**Avis de la mission régionale
d'autorité environnementale
Centre-Val de Loire
sur le projet de parc éolien du Bois de Chaumont
à Barville-en-Gâtinais, Batilly-en-Gâtinais
et Beaune-la-Rolande (45)
Autorisation environnementale**

n°2021-3343

Localisation du projet au sein du contexte éolien (Source: Résumé non-technique page 59)

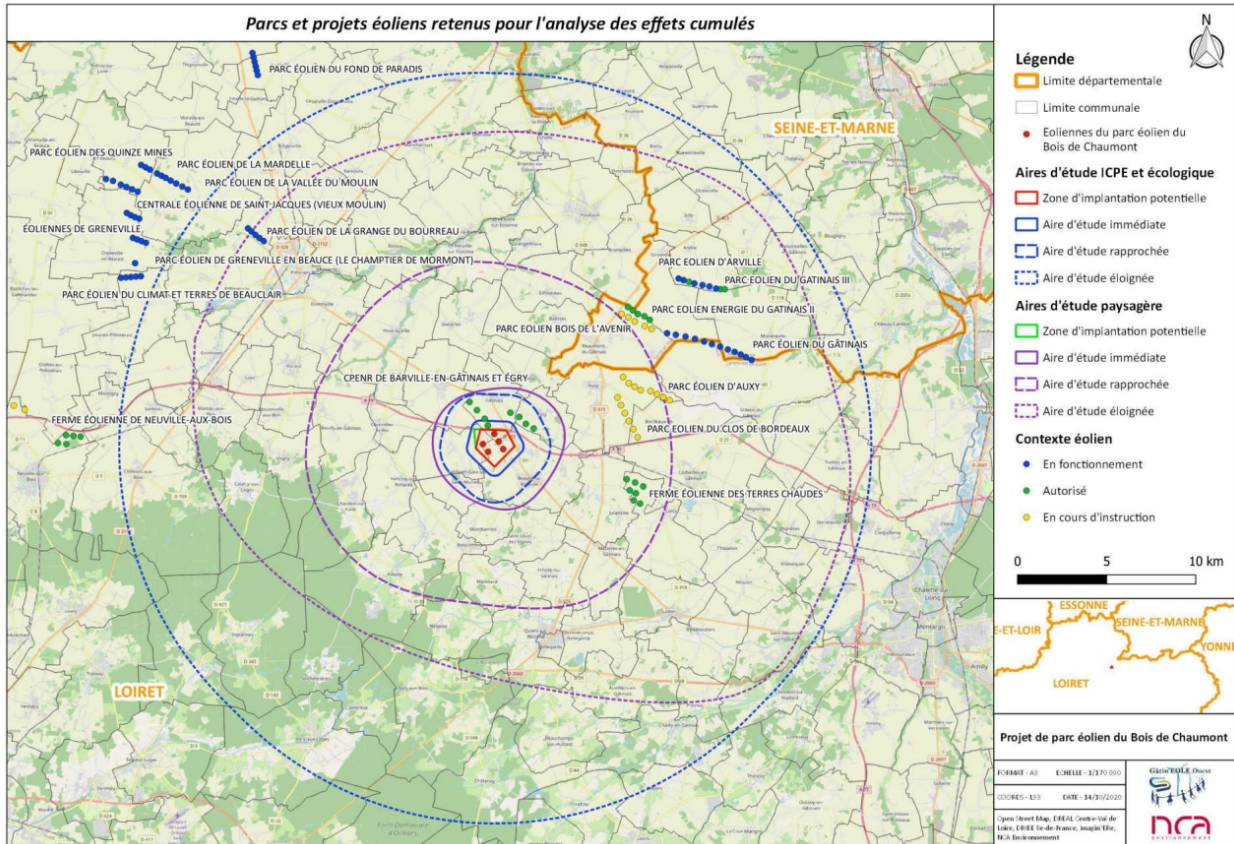
Par ailleurs, le dossier ne prend pas en compte le projet, en cours d'instruction, du parc éolien de la société Éole Beaune-la-Rolande implanté à Beaune-la-Rolande (45), à proximité immédiate et pour lequel l'autorité environnementale a également rendu un avis en date du 20 décembre 2021.

?????

Déjà fait !!!

Une cartographie de l'ensemble des parcs éoliens en fonctionnement, autorisés et en cours d'examen devrait figurer au dossier.

L'autorité environnementale recommande que le pétitionnaire mette à jour et cartographie le contexte éolien de son étude d'impact environnemental concernant les parcs éoliens autorisés, en instruction et rejetés ou refusés qui n'ont pas officiellement été abandonnés par les porteurs de projet (délai de recours non expiré ou procédure contentieuse en cours).
